## INFORME TÉCNICO DE FISCALIZACIÓN AMBIENTAL

### PTAS MAPOCHO-TREBAL

### DFZ-2020-3163-XIII-RCA

AGOSTO 2020

**Figura 3.**

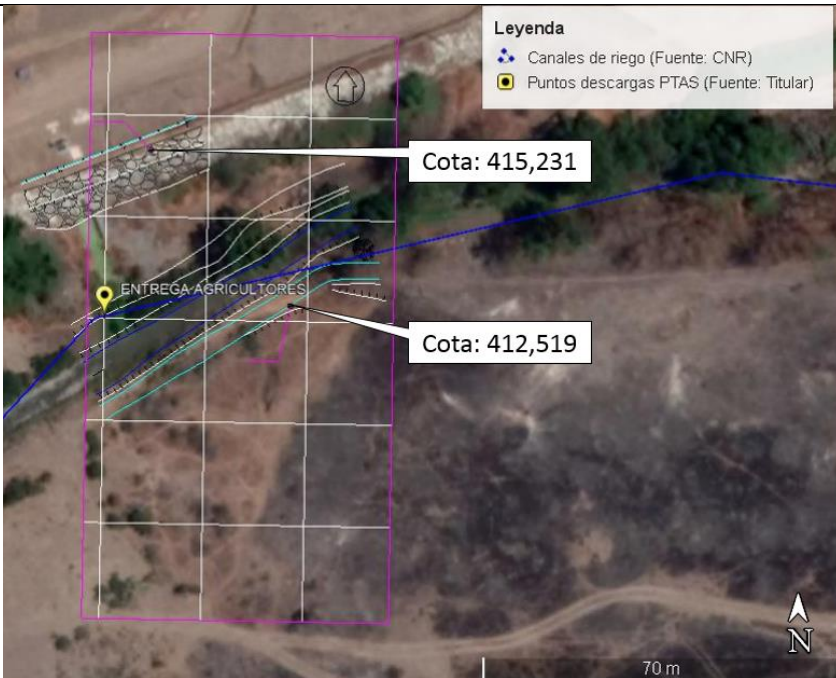
- g. Se acompañan archivos PDF y KMZ que contienen el diseño de las obras civiles de conducción y entrega de las aguas servidas tratadas (Figura 3) por la medida de mitigación de la RCA de la PTAS Mapocho (Anexos 2).

Imagen 1.	Fecha: 28-06-2016	Imagen 2	Fecha: --
Descripción del medio de prueba: Obras de conducción desde PTAS Mapocho		Coordenadas UTM DATUM WGS84 HUSO 19S	Norte: 6.286.728 m. Este: 328.831 m.
		Descripción del medio de prueba: Cota sector descarga PTAS Mapocho

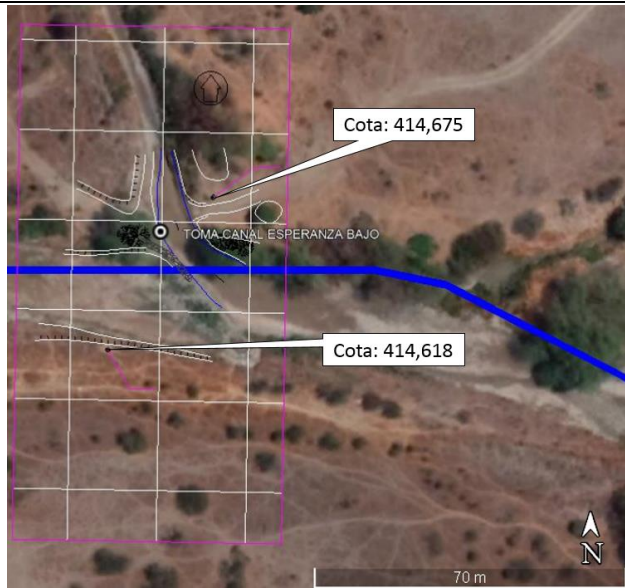
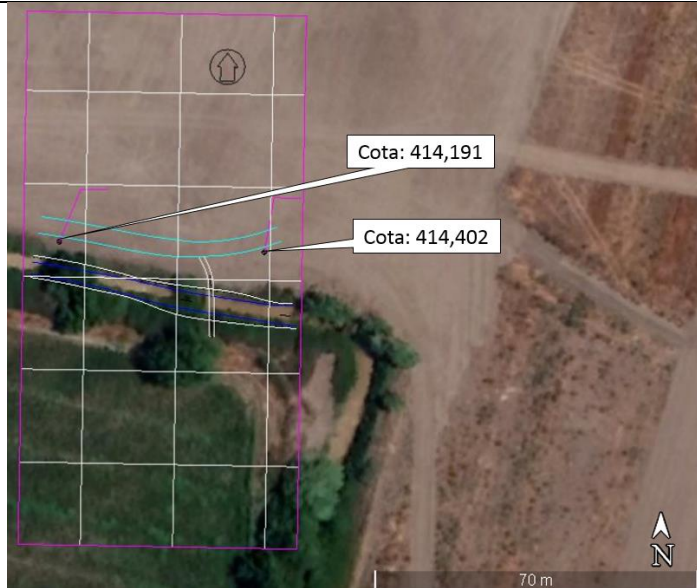
- j. Respecto del punto b.6., el titular entregó un plano topográfico en formato PDF y archivo KMZ, no obstante en el archivo KMZ no vienen identificados los canales Romero, Santa Cruz, Castillo y Bombilla como fue solicitado. Al respecto, señala que se identifica la cota de descarga de la PTAS Mapocho (Imagen 2) y la cota de captación de los canales Esperanza Bajo y Castillo (Imagen 3 y 4), ambos de la Junta de Vigilancia de la Tercera Sección del río Mapocho (Figura 3). Al respecto se precisa que los canales Romero, Santa Cruz y Bombilla son afluentes del Canal Castillo, por lo tanto su cota de entrega de agua está relacionada a este último, no siendo topografiados.

Imagen 5.

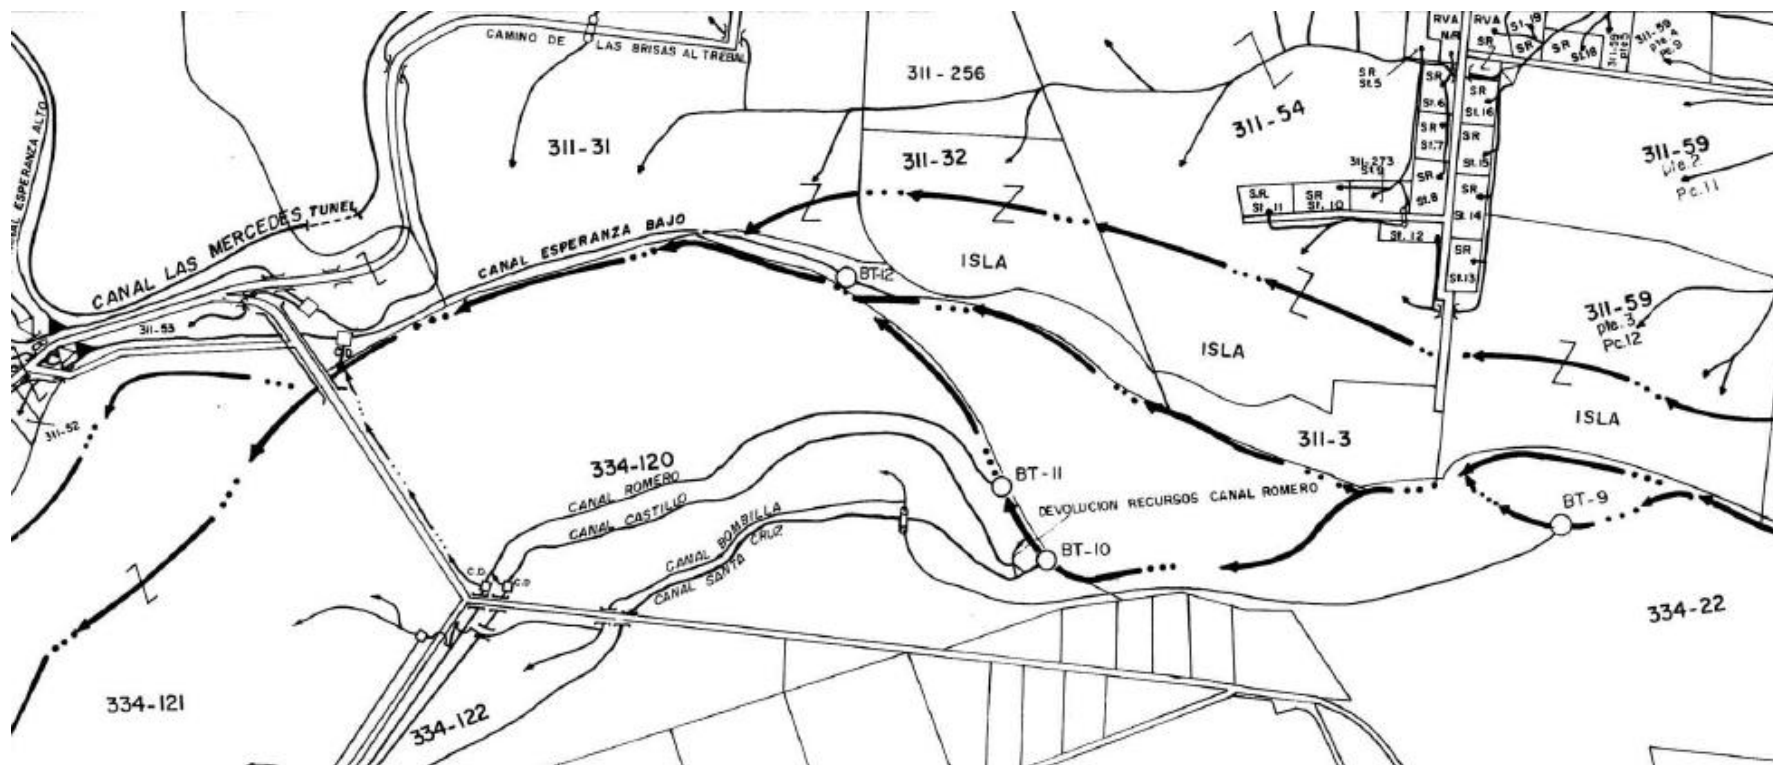
Revisado los antecedentes se constató que el punto de captación del Canal Castillo indicado por el titular no coincide con el punto identificado por el denunciante y señalado en el plano N°38 del Catastro de Usuarios de Aguas de la Subcuenca del río Mapocho (Imagen 5), considerando la línea del río, el cual se encontraría más cercano al río Mapocho, presentando una cota cercana a los 420 metros, superior a la cota señalada para el punto de captación del Canal Castillo señalado por el titular. Además se observa que el canal Bombilla (BT-9) no sería afluente del Canal Castillo (Imagen 5). El denunciante señala que la toma del Canal Bombilla se realizaría aguas arriba del punto de captación del Canal Castillo. Revisados los antecedentes anteriores, no es posible establecer la diferencia entre la cota del punto de descarga de la PTAS con la cota de los puntos de captación de aguas de los Canales Esperanza Bajo y Castillo.
